Wykonawcy biorący udział w postępowaniu przetargowym

dotyczy: zamówienia publicznego znak: RGPOŚil.271.3.2015 z dnia 12 stycznia 2015 r., pn.: „Wyposażenie basenu w ramach Centrum Edukacyjno – Turystyczno – Sportowego w Krośnicach”

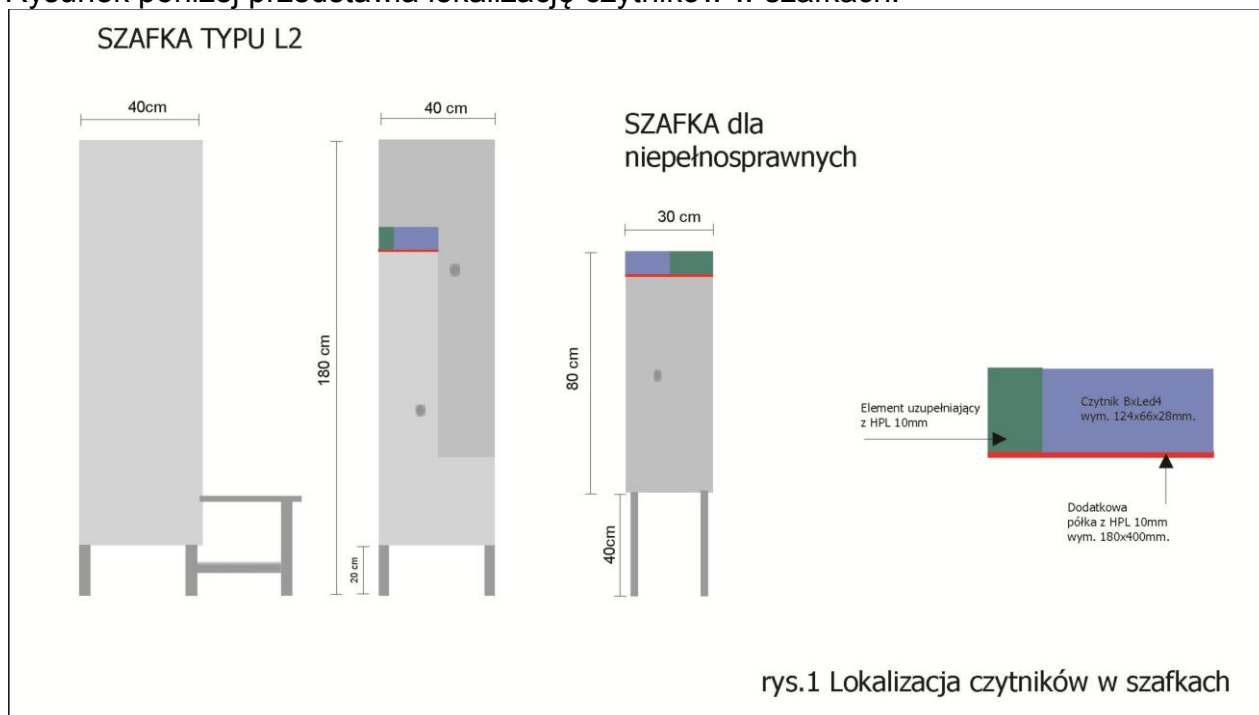
Opis przedmiotu zamówienia (Załącznik nr do SIWZ) zawiera zapis „Szafka basenowa z ławeczką przystosowaną do montażu czytników BxLed4”. Proszę o określenie miejsca montażu czytnika BxLed4 w szafce.

Rysunek poniżej przedstawia lokalizację czytników w szafkach.
